ECE/TRANS/WP.29/2007/24
5 avril 2007

Proposition de complément 9 à la série 04 d'amendements au Règlement n° 16
(Ancrage des ceintures de sécurité)

Communication du Groupe de travail de la sécurité passive (GRSP)

«Annexe 8

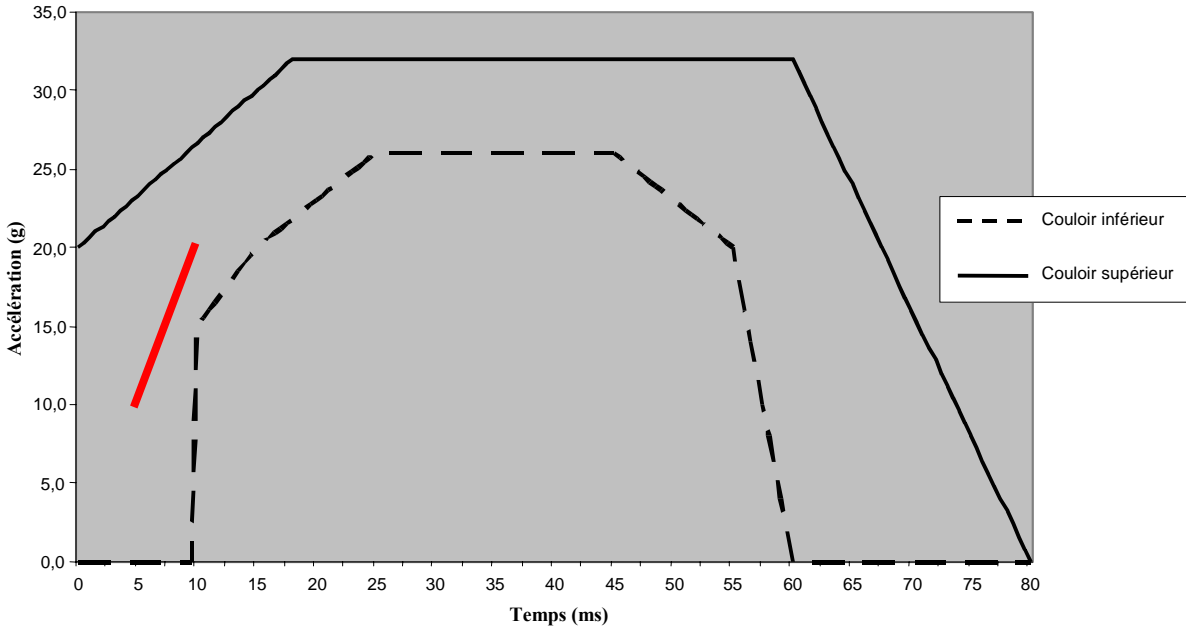
Annexe 8, modifier comme suit:

DESCRIPTION DE LA COURBE DE DÉCÉLÉRATION OU D'ACCÉLÉRATION DU CHARIOT EN FONCTION DU TEMPS

Temps (ms)	Accélération (g) Couloir inférieur	Accélération (g) Couloir supérieur
0	–	20
10	0	–
10	15	–
15	20	–
18	–	32
25	26	–
45	26	–
55	20	–
60	0	32
80	–	0

Le segment supplémentaire (voir le paragraphe 7.7.4.2) s’applique seulement au dispositif d’accélération.».
